JRR-3 原子炉施設の耐震改修工事における  
現場合わせによる設工認記載事項の変更について

令和 2 年 9 月 18 日  
日本原子力研究開発機構  
原子力科学研究所

3. 設工認申請書に記載した現場合わせに係る注記を適用した箇所について

図-1.2 実験利用棟 1階 (ZA) 平面図

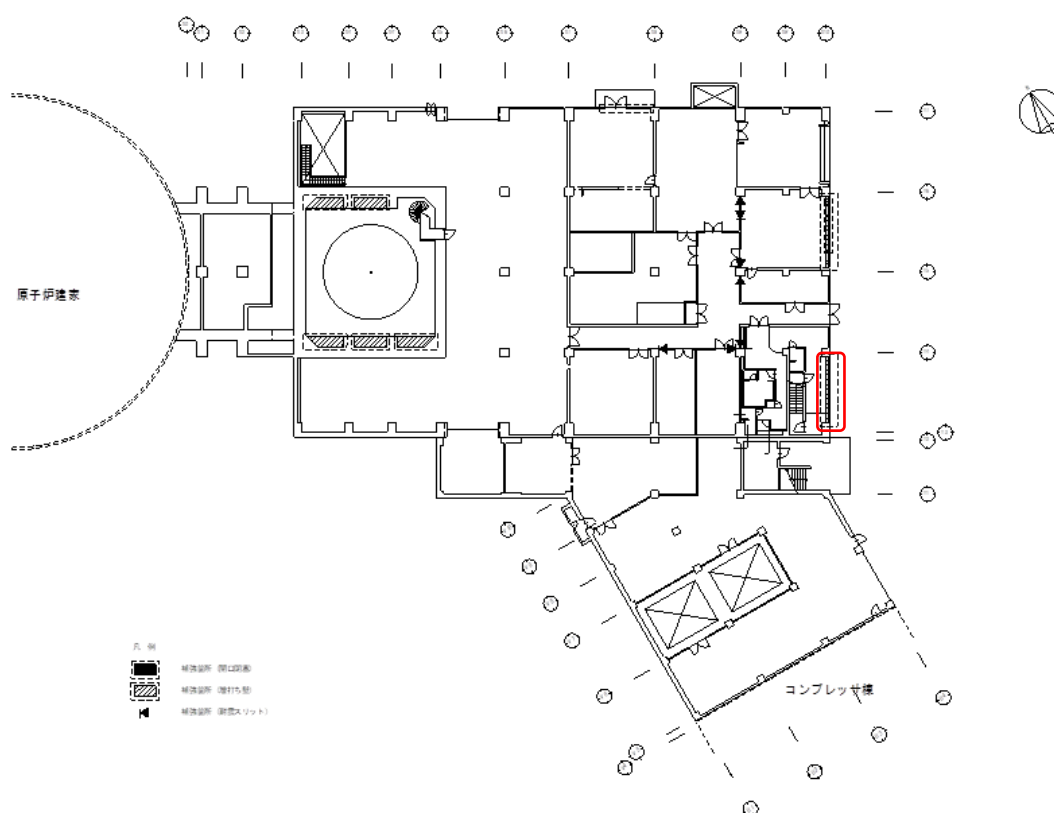
実験利用棟耐震改修工事（壁増打）において、増打を実施するため、当該部の階段及び天井等を撤去したところ、階段踊場部分に小梁があることが判明した。

図-2-1.34 実験利用棟 X10 通Y3-Y4 通間 増打壁補強配筋詳細図

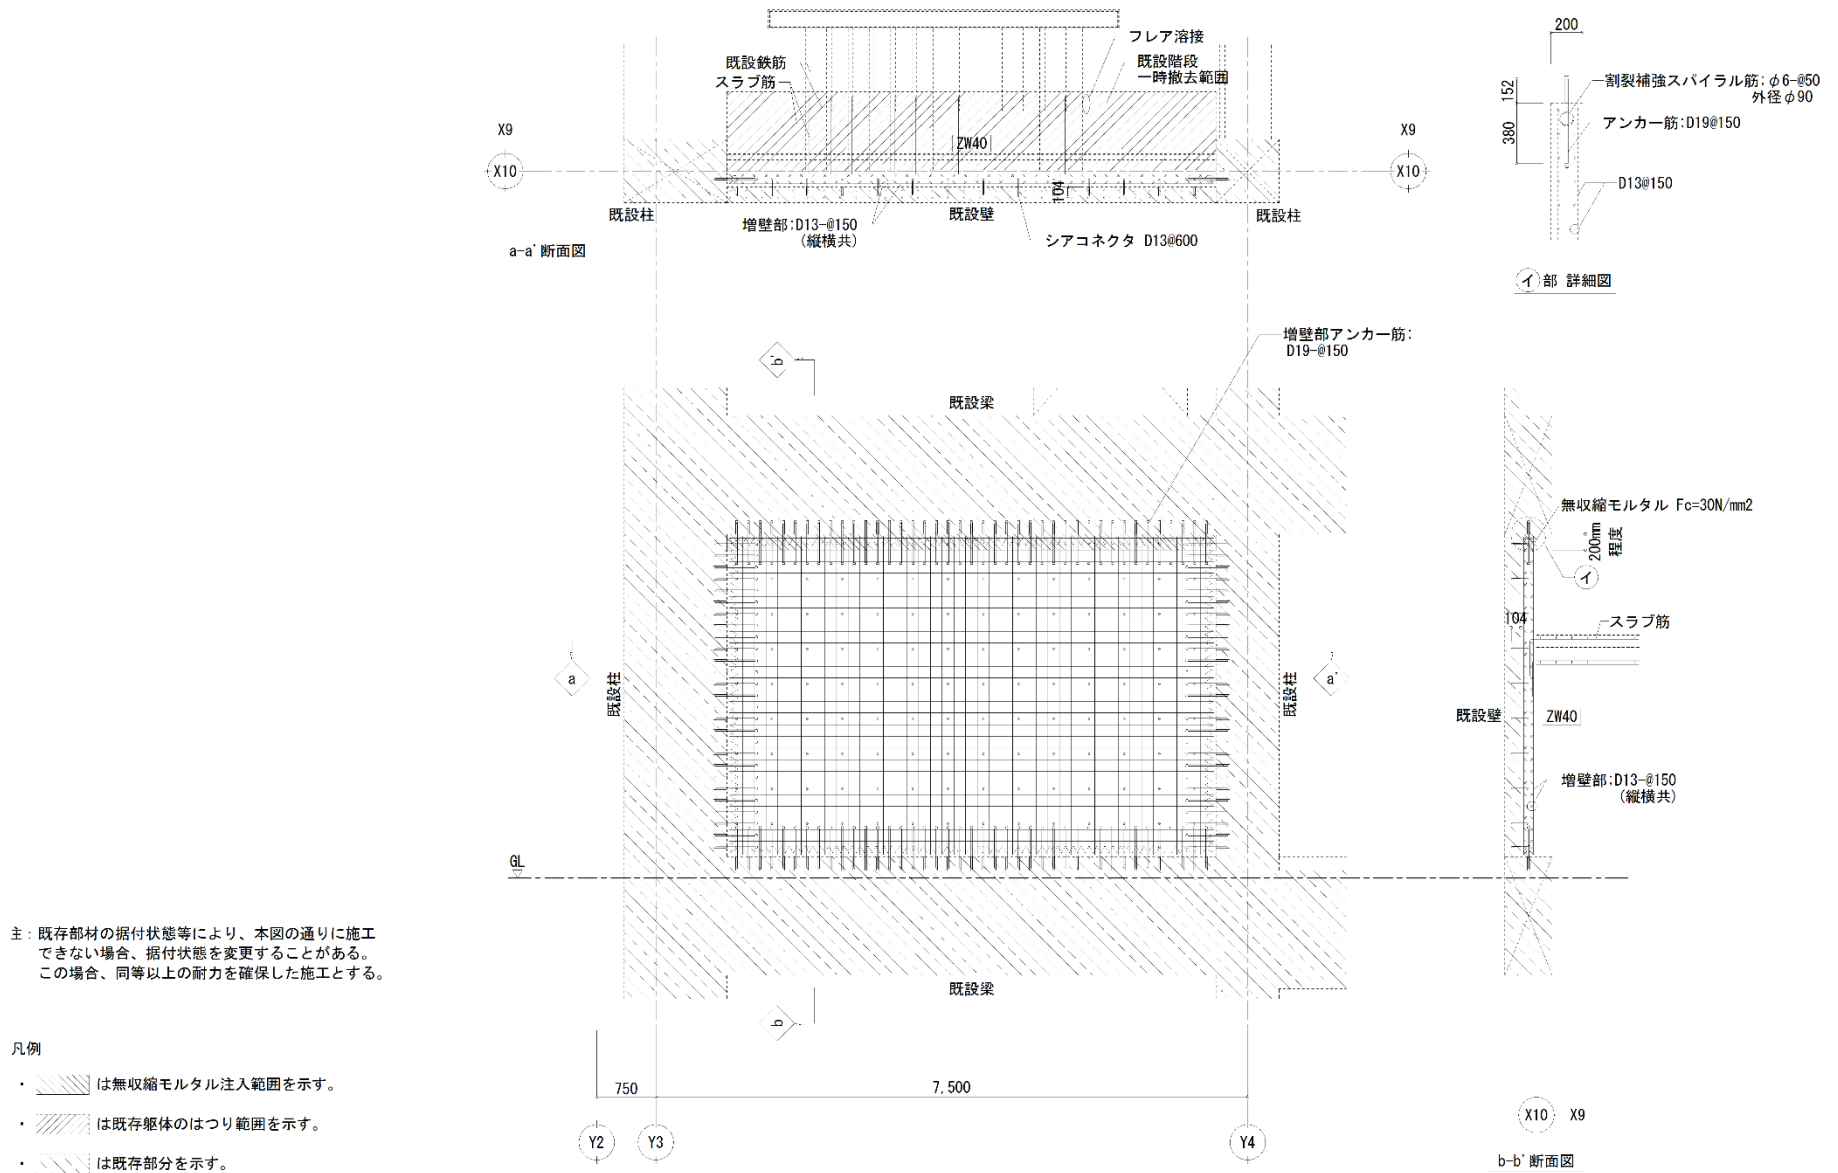
当該部は耐震壁の増打補強で有り、小梁があることにより、図-2-1.34 の増打壁補強配筋詳細図に変更は生じる（別紙 3-1、3-2 参照）ものの、同等以上の耐力を確保した施工であるため、添付計算書への影響はない。

したがって、本内容は、注記の適用範囲内の施工であり設工認への影響はないと考える。

図-4.1 実験利用棟基礎伏図

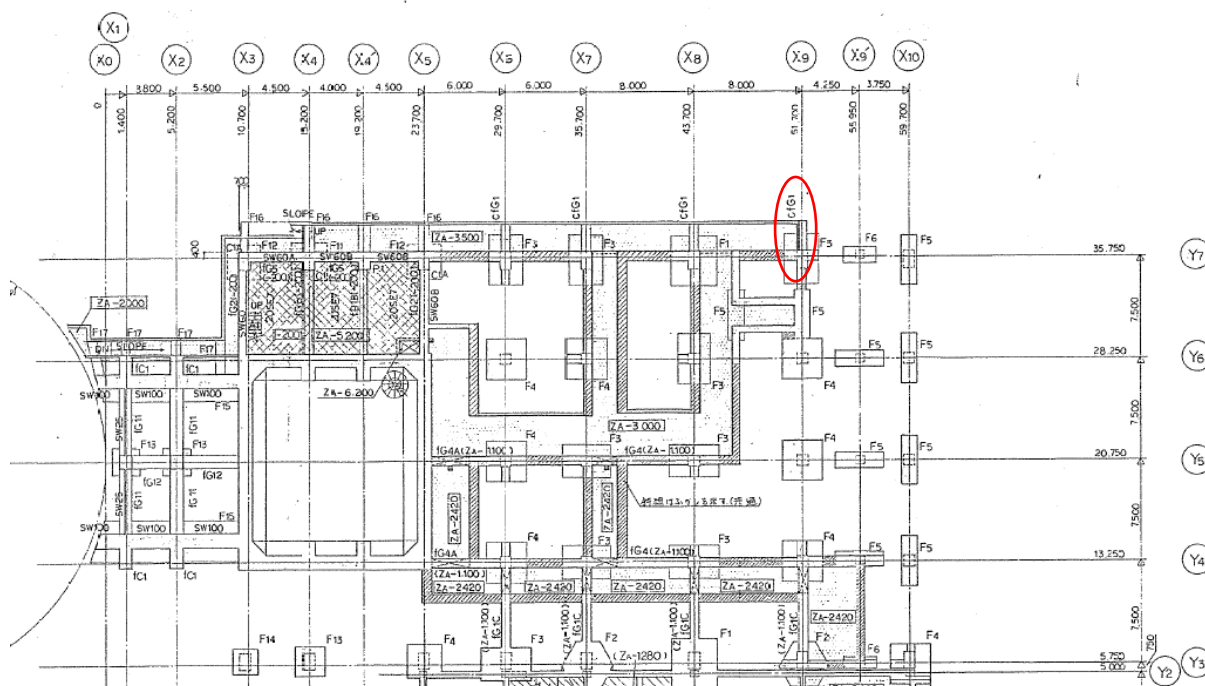
実験利用棟耐震改修工事（基礎梁及び柱の増打ち補強）において、柱の増打ち補強を行う位置の既設のピット壁の位置が、既存図と異なっていた。

既設ピット壁の位置にあわせて、柱の増打ち補強の位置を変更した（図-4.2 及び図-4.3 参照）。

当該柱の増打ちは、補強梁の主筋を受けるための補強であり、柱の増打ち補強部分の断面寸法及び鉄筋の本数等を変更するものではないため、添付計算書への影響はない。

図-5.1 実験利用棟 1階（ZA）平面図

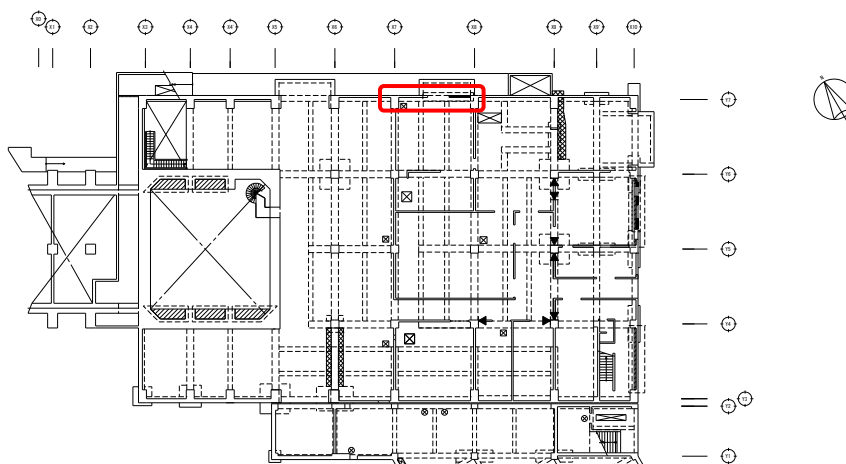
実験利用棟耐震改修工事（開口閉塞補強）において、既存の壁が図面と異なっていた。異なる箇所は、1階（ZA）、Y7通り、X7-X8間の壁（W20）で、設計での配筋は縦・横共D10@150ダブルであり、本工事では既存コンクリートを、フレア溶接できる範囲まで鉄筋をはつり出し、同径・同間隔の鉄筋を配筋する計画としていた。

- ① 垂れ壁としていた壁が、上部梁の下部増し打ちとなっている。
- ② 一部の配筋間隔が@150となっていない（探查結果より@200であった）。

参考図 増し打ち部の補強要領 (実験利用棟竣工図より抜粋)

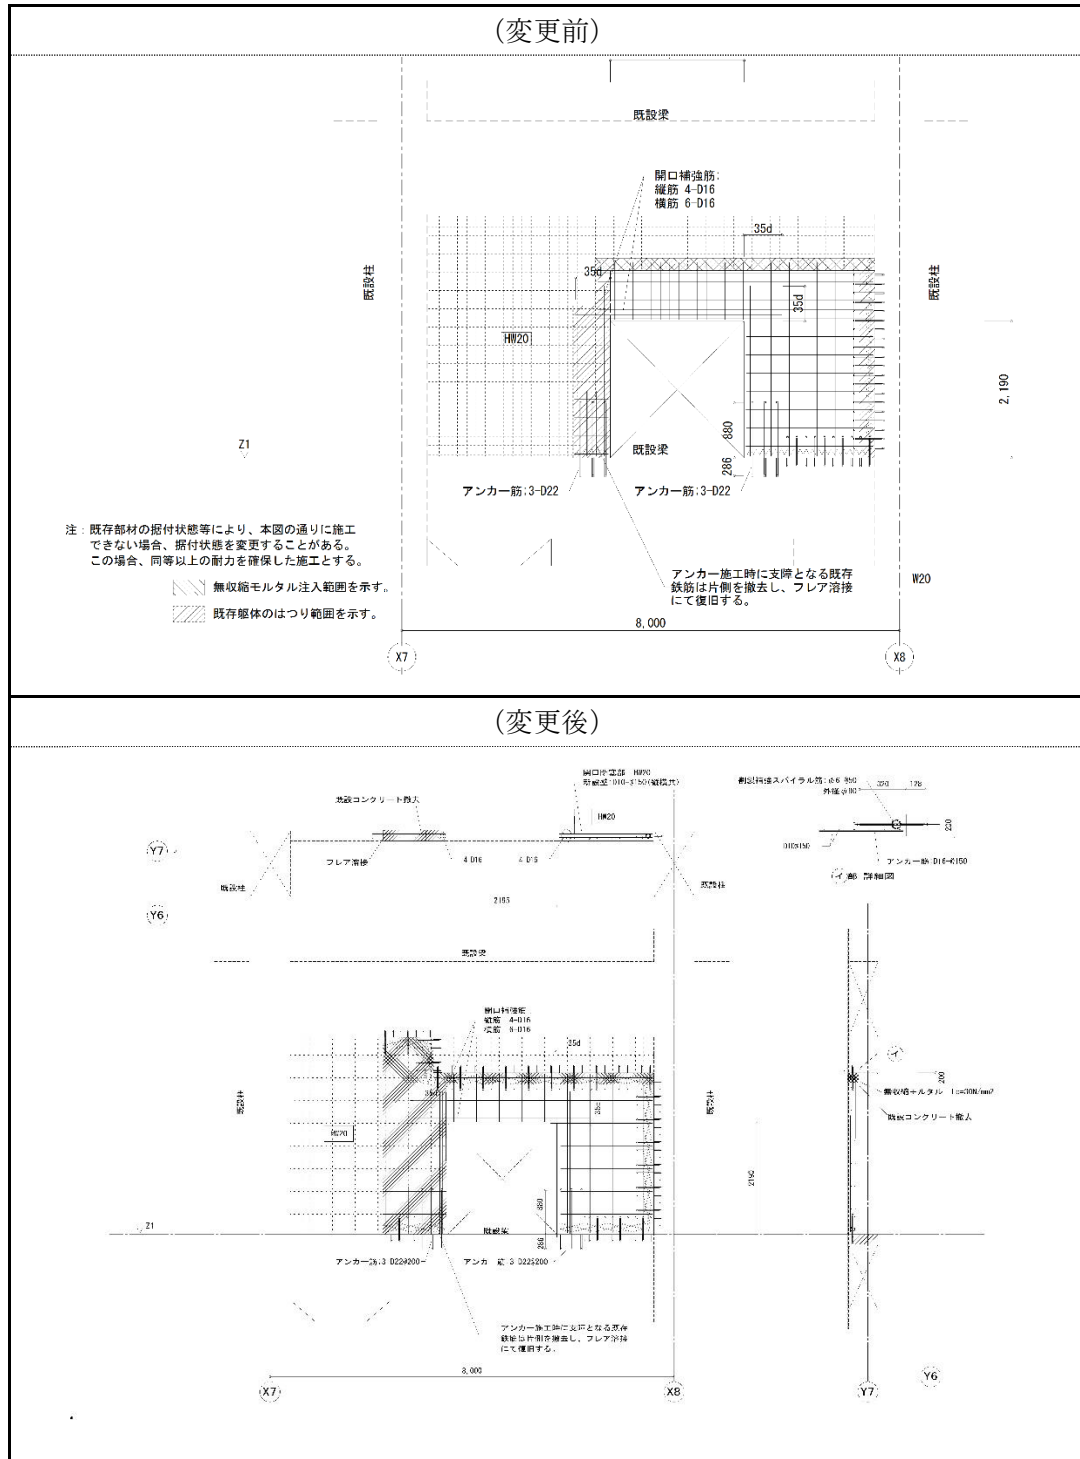
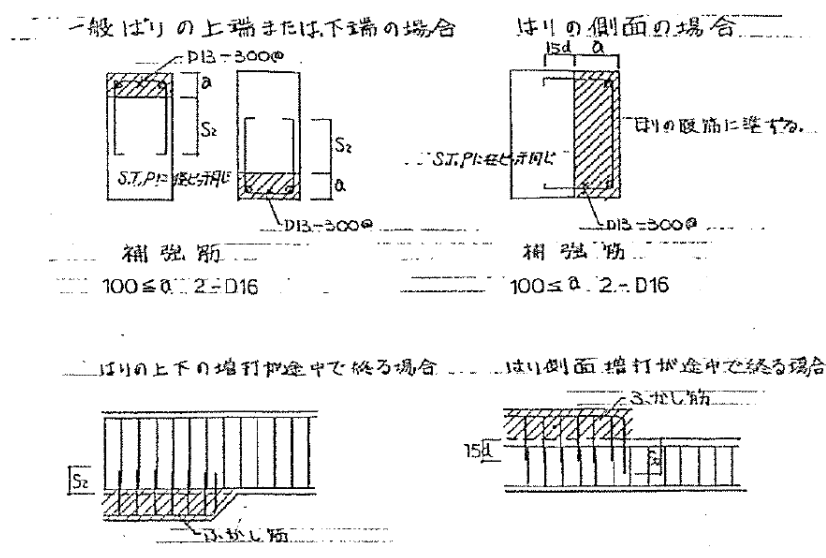
①については、既存鉄筋へのフレア溶接継手から梁下増し打ち部分及び梁へのあと施工アンカー設置に変更した。

②については、一部の配筋間隔が@150 となっていない部分のコンクリート及び鉄筋を撤去し、設計配筋となっている@150 の壁まで撤去した上で新たに配筋を行った。

①の変更は、既存大梁に一体化された増し打ち部分又は直接大梁へあと施工アンカー筋及び割裂防止のためのスパイラル筋の設置に変更するものであり、同等以上の耐力を確保した施工である。

②の変更は、既存壁の撤去範囲を拡大し、設計条件どおりの配筋とすることから同等以上の耐力を確保した施工である。

図 2 5 実験利用棟 Y4 通 X8-X9 通間 耐震スリット詳細図

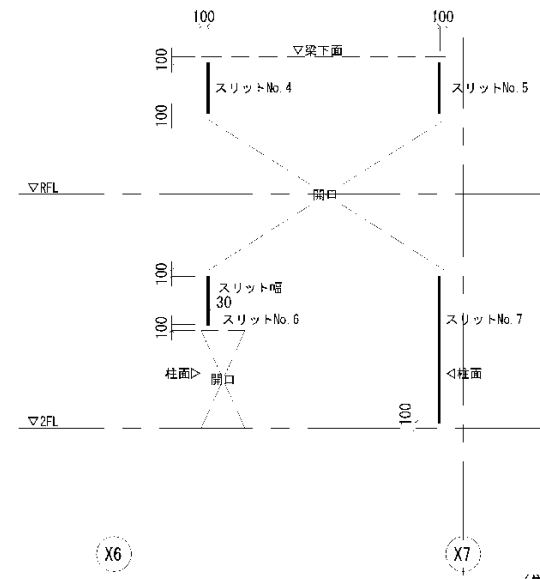
実験利用棟耐震改修工事において、スリット施工のために既存の天井及び仕上げ等の解体を進めていた際、スリットを設置する予定個所に、既存設備や既存設備用の小開口があり、一部のスリットにおいて、設置予定の位置に施工することが困難なことが判明した。これに対し、現場合わせにてスリット形状を変更しようとしたが、設工認申請書の実験利用棟の耐震スリットに関する記載においては現場合わせに係る記載が抜けていた。このため、令和元年12月6日の行政相談にて耐震スリットの現場合わせの方針を説明し、耐震性に影響を与えるものではないことを確認頂いた上で、令和元年12月23日に現場合わせに係る記載を追加する変更届を提出した。これにより、実験利用棟の耐震スリットについて、現場合わせで施工することが可能となった。

実験利用棟の耐震スリットに係る記載を次ページ以降の内容に変更する。
